**Betreff:****Errichtung von zwei neuen Anlegestellen für Boote, Kanus und Flöße an der Okerumflut zur Stärkung der Freizeitinfrastruktur****Organisationseinheit:**Dezernat III  
61 Fachbereich Stadtplanung und Umweltschutz**Datum:**

**Stellungnahme der Verwaltung**

Die anlässlich der o. g. Beschlussvorlage geäußerten Kritikpunkte beurteilt die Abt. 61.7 folgendermaßen:

Steg  
Löwenwall

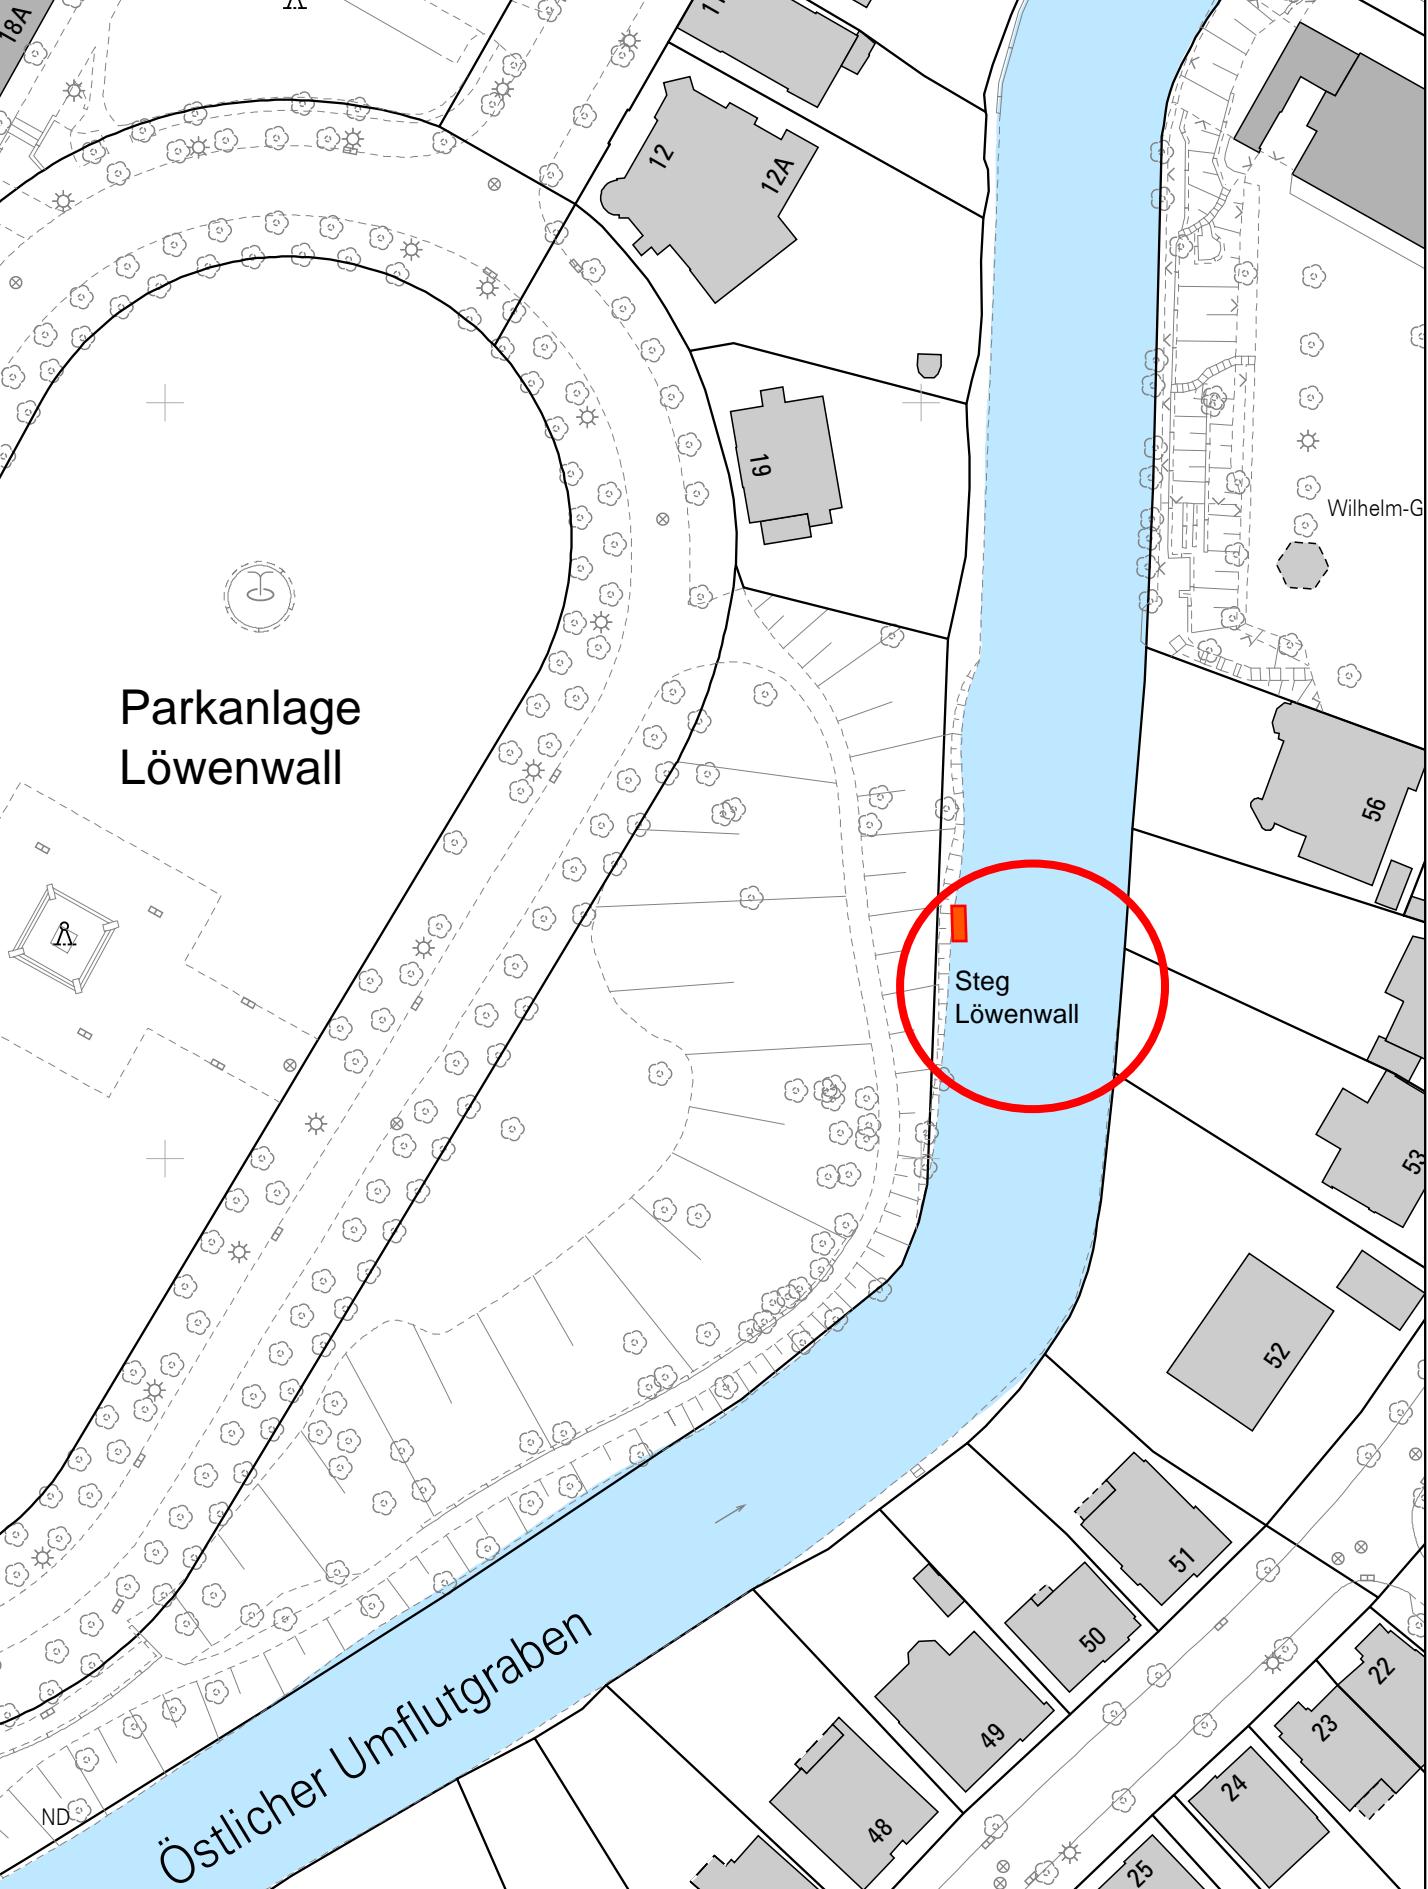
2) Von einer Anwohnerin wurde die Befürchtung geäußert, dass an den Stegen stark frequentierte Sammelpunkte entstehen, die zu Schäden am Grünbestand führen könnten. Der Stadtbezirksrat greift auch diesen Kritikpunkt auf und bittet um Stellungnahme. Über die Bezirksgeschäftsstelle Mitte erging am 30.06.2016 ergänzend ein Schreiben der Anliegerin Frau Steifensand, Löwenwall 19. Im Schreiben vom 10.06.2016 äußert die Anliegerin zur Errichtung des Steges am Löwenwall weitere Bedenken.

Die neuen Stege sind an Stellen geplant, die einen möglichst geringen Eingriff in den Grünbestand ermöglichen und für die eine gute Erreichbarkeit über Bestandswege gegeben ist. Durch die Erhöhung der Anzahl von öffentlichen Stegen soll eine Verteilung der Nutzerfrequenz erreicht werden und einseitigen Belastungen weniger Standorte in den Grün- und Parkanlagen vorgebeugt werden. Bei den bereits in 2015 gebauten Stegen sind örtlich keine Beschädigungen oder Vandalismus im Umfeld erkennbar. Die Beschwerdeführerin Frau Steifensand erhält von Seiten der Verwaltung eine gesonderte Stellungnahme. Dieses Schreiben geht dem Stadtbezirksrat parallel zur Kenntnis zu.

# Holzstege am Okerumflutgraben =

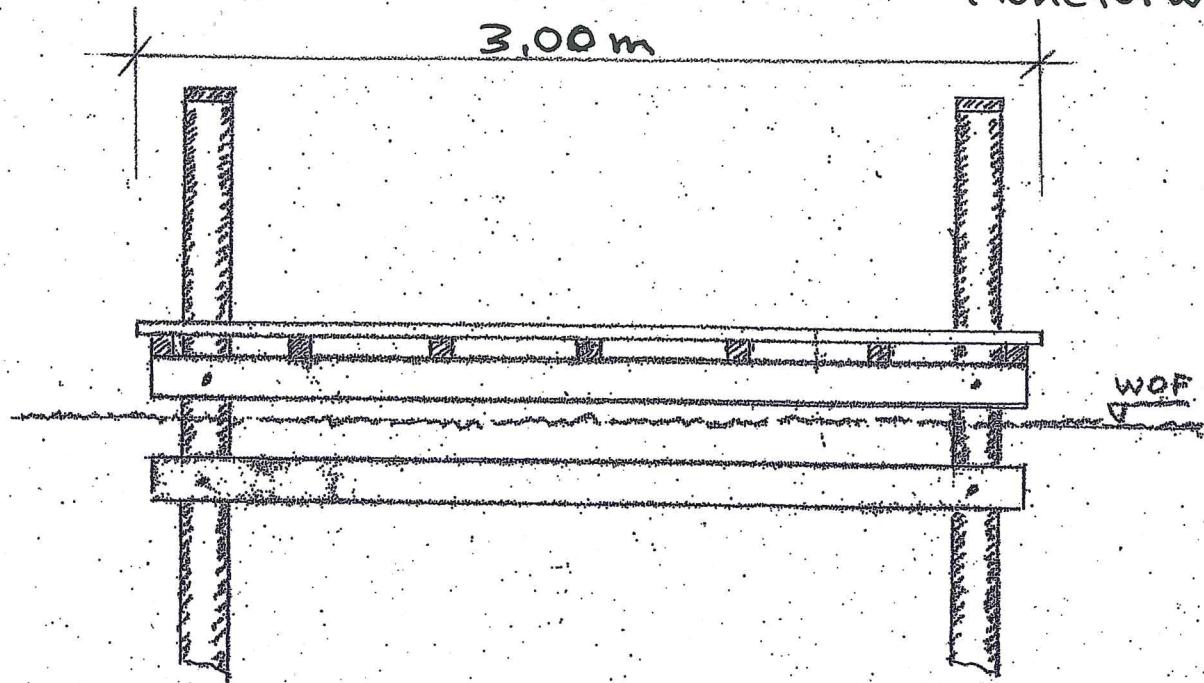
1) Durch einen Gast der Bezirksratssitzung vom 10.05.2016 wurde bemängelt, dass die Stege auf Grund Ihrer Bauweise nicht für Wanderruderboote genutzt werden können, da die Pfeiler mit den Auskragungen der Boote kollidieren. Der Stadtbezirksrat greift diesen Kritikpunkt auf und bittet um Stellungnahme.

Die angesprochenen Wanderruderboote sind Sportboote, die spezielle Anlegemöglichkeiten benötigen. Bei den zur Errichtung vorgesehenen Stegen handelt es sich nicht um Sportanlagen, sondern um Anlagen zur Stärkung der Freizeitinfrastruktur. Die Stege sollen für möglichst viele Bootstypen im Rahmen der Freizeitnutzung geeignet sein. Die Anlegestellen werden aus Kosten-, Unterhaltungs- und Genehmigungsgründen bewusst in einfacher Bauweise hergestellt. Diese Bauweise hat sich bewährt, da bereits in 2015 zwei Stege gleicher Bauweise errichtet wurden. Die Pfeiler dienen als Einstiegs- wie Ausstiegshilfe, bei Hochwasser wird der ggf. überflutete Steg über die Pfeiler markiert.
